原子力規制委員会委員長

2016年熊本地震(4月14日M6.5の激震)を踏まえ、 川内原発の運転停止と基準地震動見直しを求める緊急申し入れ

若狭連帯行動ネットワーク

図1. 2016年熊本地震の前震M6.5、本震7.3と余震の震央分布(左図:KiK-net観測点▲を追記)および原子力安全基盤機構JNESによるM6.5の左横ずれ断層による水平方向加速度分布(右図:最大値1340.4gal) (右横ずれの場合には上下を反転させた分布図になるため、左図の震央距離11kmの益城観測点KMMH16は右図では震源断層の右斜め下300~400ガルの地点に相当する)

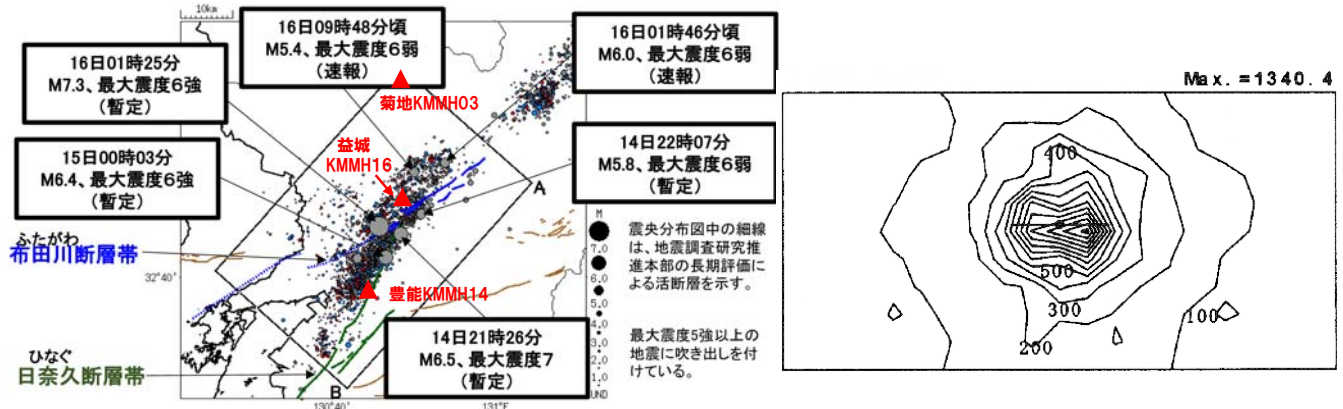
4月14日のM6.5の地震は、南北方向に張力軸を持つ右横ずれ断層でしたが、震度7の激震をもたらし、図1(左)のKiK-net益城観測点KMMH16では、地表で1,580ガルの非常に大きな地震動が観測されました。原発の基準地震動と関係の深い地下地震計では、南北方向237ガル、東西方向178ガル、鉛直方向127ガル、3成分合成で260ガル程度の地震動が観測されました。これを解放基盤表面はざとり波に換算すると、ほぼ2倍になり、それぞれ470ガル、350ガル、250ガル、3成分合成で520ガル相当になります。

益城観測点の地下地震計は地下252m、S波速度 $V_s=2,700\text{m/s}$ の地震基盤に設置されており、川内原発の解放基盤表面($V_s=1,500\text{m/s}$)より硬い岩盤だと言えます。他方、原子力安全基盤機構JNESはM6.5の右横ずれ断層で1,340ガルの地震動が生じると報告していますが、益城観測点と同等の地震基盤($V_s=2,600\text{m/s}$)上に観測点を置いた評価になっており、震源断層との位置関係からは図1(右)の断層右斜め下300~400ガルの地点が益

したがって、益城観測点での南北方向470ガルはJNESによる地震動解析結果をやや上回ると言えますし、JNESの地震動解析結果からは、より震源断層に近いところで1,000ガルを超える強い地震動が発生した可能性が高いと言えます。川内原発のクリフエッジは1号で1,004ガル、2号で1,020ガルですので、これを超える地震動が川内原発に近い九州地方で実際に発生した可能性があるとと言えます。

図2. 益城観測点KMMH16の地下地震観測記録のはざとり波(2倍化)の擬似加速度応答スペクトルと川内1・2号の基準地震動Ss-1および耐専スペクトル(水平方向)の比較 (防災研データから長沢が作成)

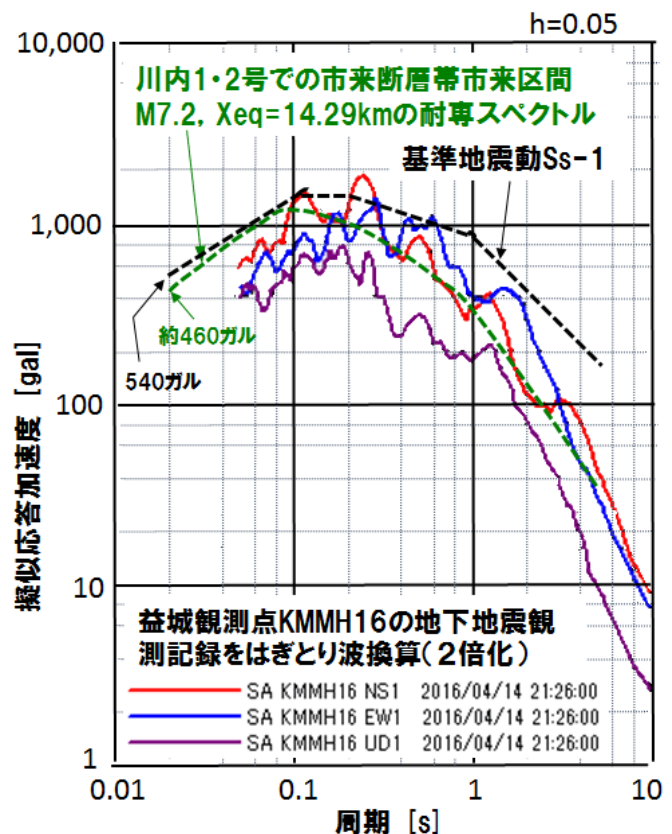
また、南北方向470ガルの地震動は、川内原発の540ガルの基準地震動Ss-1(水平方向)より少し小さめですが、その応答スペクトルは図2のように周期0.2秒付近で一部超えています。基準地震動Ss-2についても、図示はしていませんが、周期0.08～0.3秒で超えています。つまり、川内原発の基準地震動を超える地震動が、しかも、M6.5のどこでも起こりうる小さな地震によって、川内原発周辺で実際に起きたことになります。

また、このSs-1は市来断層帯市来区間(M7.2, 価震源距離 $X_{eq}=14.29\text{km}$ (基本ケース))の内陸補正なしの耐専スペクトルによって規定されていますが、この耐専スペクトルは約460ガルであり、益城観測点での地下地震観測記録はざと波はこれにほぼ等しく、図2のように周期0.1秒以上ではこれを上回ります。益城観測点はM6.5の地震との震央距離が11km、等価震源距離ではほぼ14kmになり、川内原発と市来断層帯市来区間の等価震源距離にほぼ等しいと言えます。つまり、M6.5の地震で、地震規模が1桁大きいM7.2の耐専スペクトルと同程度の地震動が観測されたことになり、M7.2の耐専スペクトルが過小にすぎることが明らかだと言えます。断層モデルによる地震動評価結果は耐専スペクトルの1/2ないし1/3にすぎず、最大加速度(水平方向)では300ガル弱にすぎません。益城観測点でのM6.5の地震観測記録はざと波はこれをはるかに超えています。

1. 2016年熊本地震を踏まえると、M6.5の地震が川内原発周辺または直下で起きる可能性を否定できず、その場合には川内原発のクリフエッジを超えて炉心溶融事故が起きる危険性もあることから、九州電力に対し、川内1・2号の運転中止を命令して下さい。
2. 益城観測点のM6.5の地震に対する地下地震観測記録はざと波の応答スペクトルが川内1・2号の基準地震動を一部超えることから、設置変更許可の前提が崩れたことは明らかであり、即刻、設置変更許可を取り消してください。
3. 益城観測点の地下地震観測記録のはざと波によれば、今の耐専スペクトルや断層モデルによる地震動評価では過小にすぎることが明らかであり、最近20年間の国内地震データに基づいて地震動評価手法を根本的に改定し、新しい地震動評価手法で基準地震動を策定し直してください。
